改善箇所説明図

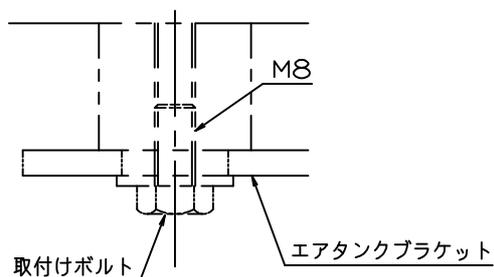
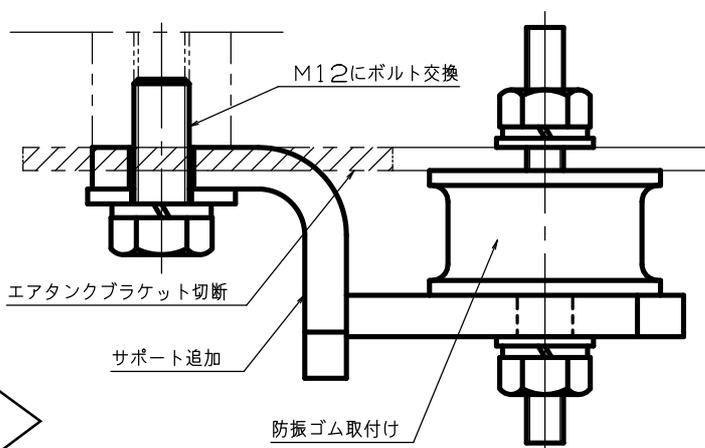
不適合発生箇所

空気式制動装置において、フロントフレームにエアタンクを取り付けるブラケットの構造が不適切なため、走行時のフレームの振れによりブラケットに歪が生じ、取付けボルトが緩むものがある。そのため、そのまま使用を続けると、当該ボルトが外れ、最悪の場合、エアタンクが脱落してエアホースを損傷し、ブレーキが効かなくなるおそれがある。

全車両、エアタンクブラケットを改造しサポートを追加して防振ゴムを取付けフレームの振れを吸収するとともに、取付けボルトのサイズアップを行う。
